Confortement de la Digue PK 246.900 RD

Addendum au dossier d'exécution

Aménagement de Vallabrègues

DI-CEN 2014-146B - Addendum au dossier d'exécution

Figure 1 : Implantation des piézomètres complémentaires

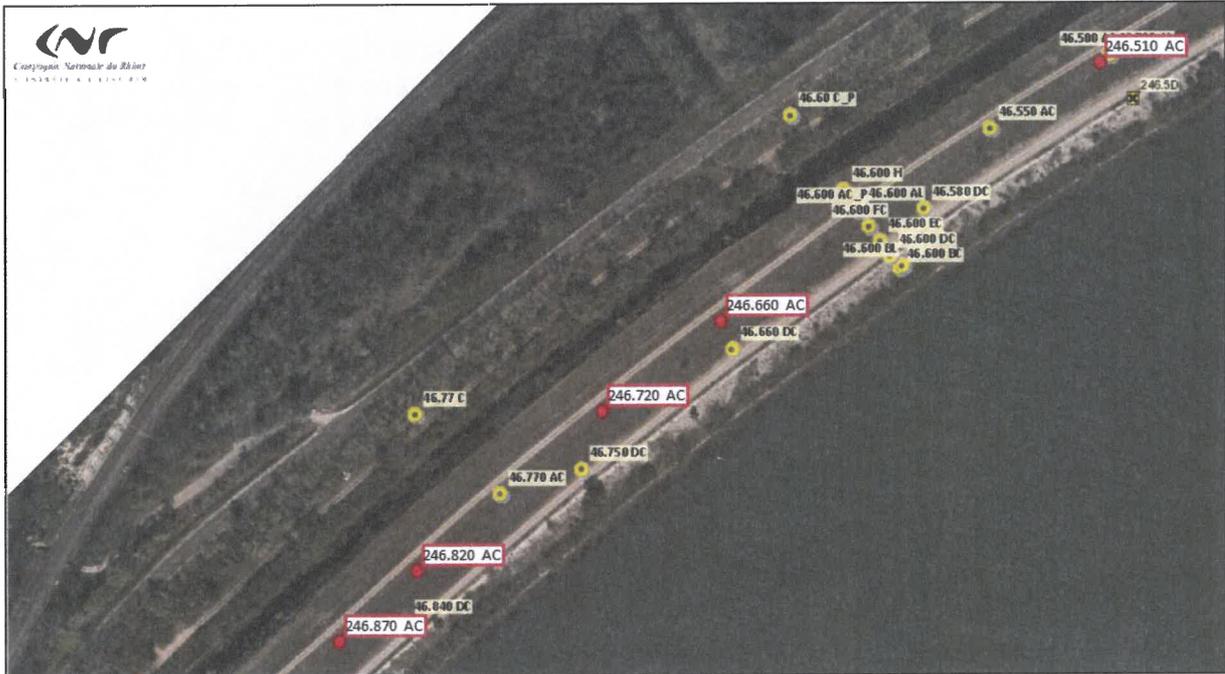
L'exploitant a programmé de compléter le réseau des piézomètres historique avant le démarrage du chantier afin d'avoir un maillage plus fin en pied de digue.

La figure ci-après montre les ouvrages piézométriques existants et les ouvrages programmés (en rouge).

Les nouveaux ouvrages seront intégrés à la liste des piézomètres prioritaires, une fois les premières mesures acquises et vérifiées, afin de disposer d'un historique de comparaison.
